Estudio de Actualización Plan Regulador Comunal de Valdivia
Etapla 6: Anteproyecto
Estudio de Movilidad
Minuta de Respuesta a observaciones SECTRA Austral recibidas el 03-07-2025

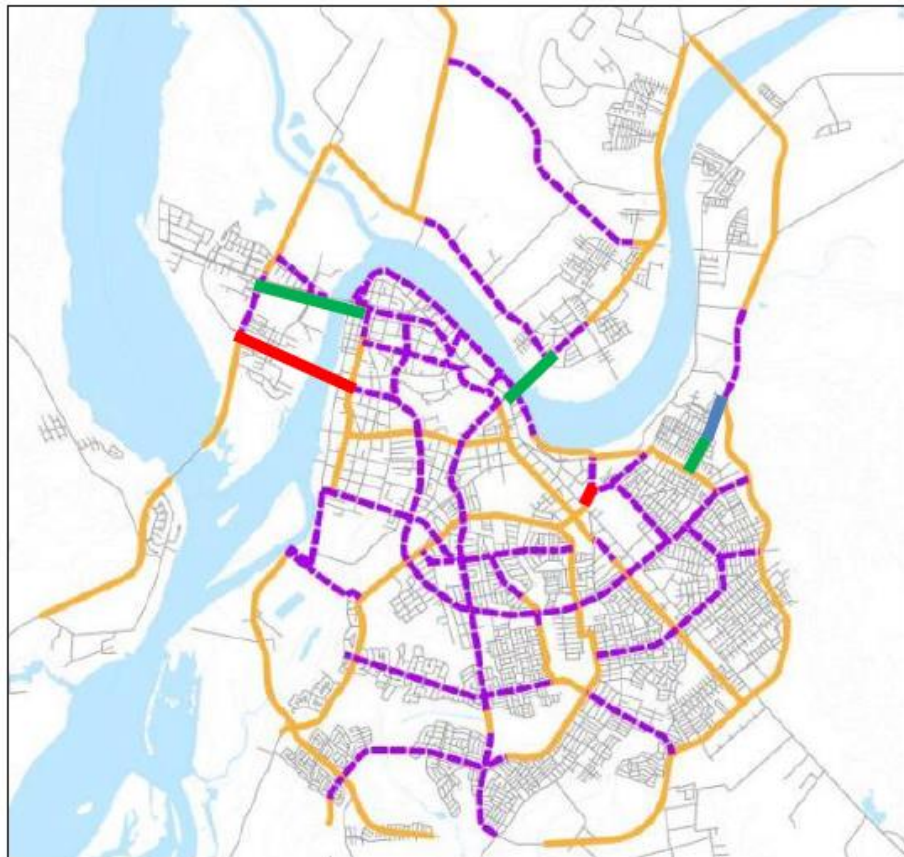
19. Se solicita agregar tablas resumen de:

- a.** % de sustitución utilizado por zona.
- b.** % de prorrateo por zona.

Respuesta: No se acoge. Se detalla en la metodología de cálculo de cabidas los porcentajes utilizados.

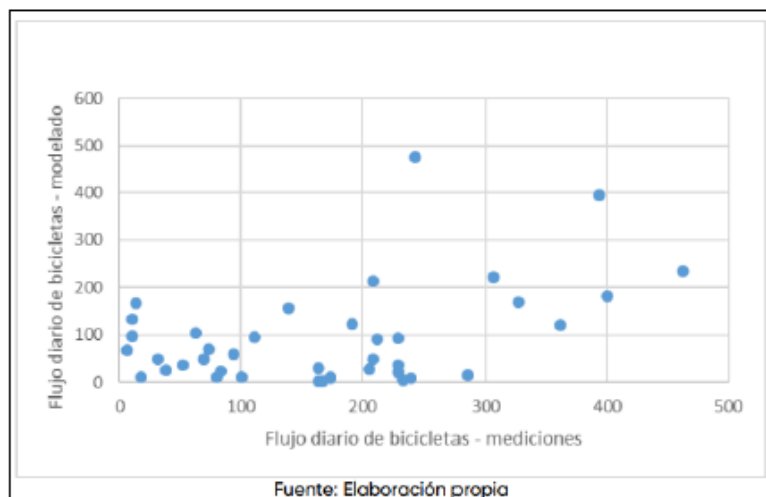
24. En párrafo se menciona lo siguiente:

*"Es necesario aclarar que, en términos de significancia de las variables consideradas, la lógica aplicada fue el considerar signos coherentes a los esperados en el modelo conceptual, y también incluir variables que le dieran mayor lógica a la estimación del fenómeno. **Por lo anterior se incluyeron variables que estadísticamente no son significativas en la muestra, pero si presentan un argumento conceptual para ser incluidas en la explicación del fenómeno.**"*

En base a lo anterior se solicita mencionar que variables se agregaron a la regresión y que análisis estadístico se utilizó para evaluar la significancia en esta y se solicita agregar al análisis la doble condicionalidad entre variables.

Respuesta: Se aclara que el análisis de significancia de los coeficientes es la técnica utilizada, y las variables incluidas son las que en la tabla aparecen con significancias entre -1,96 y +1,96 del estadístico t. Por otra parte, la muestra disponible no permite desarrollar modelos más complejos, ni métodos exploratorios más robustos. El objetivo de evaluación diferencial y no absoluta de la predicción de los modelos, justifica en parte la admisibilidad de las falencias de la calibración.

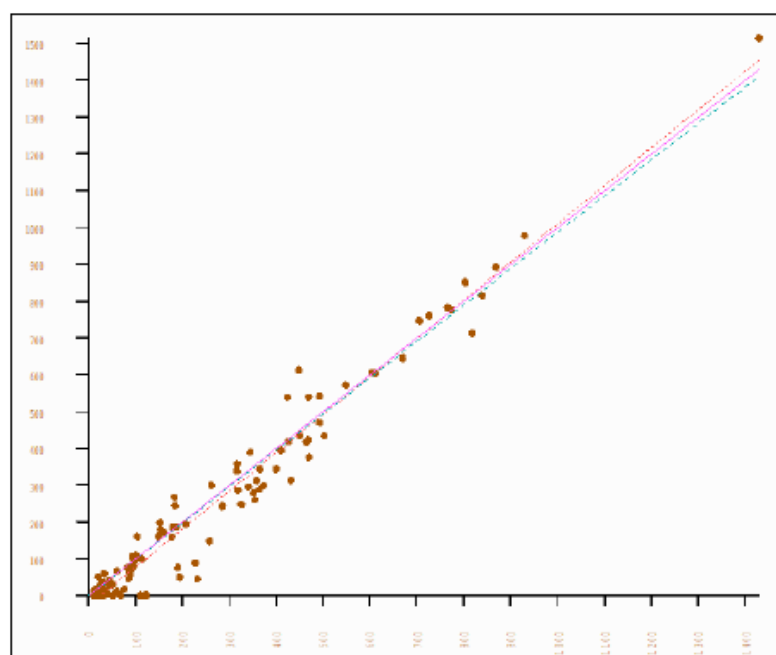
27. La ilustración 3-17 detalla el diagrama de dispersión de flujos medidos y modelados de viajes en bicicleta, como se detalla en la siguiente figura:

Pero ésta presenta un ajuste R^2 de 51,1%, lo que se considera insuficiente, ya que al momento de validar calibraciones por conteos, sea cual sea el modelo, se debe tener un ajuste R^2 superior al 90%, por ende, se solicita corregir.

A modo de ejemplo, el gráfico de dispersión debiese verse similar a la siguiente figura, la cual tiene un ajuste R^2 del 95%:

Respuesta HB: No se acoge. Se aclara que la circular DDU 518 no plantea la necesidad de calibrar. De hecho, lo que se presenta es una comparación, no calibración.
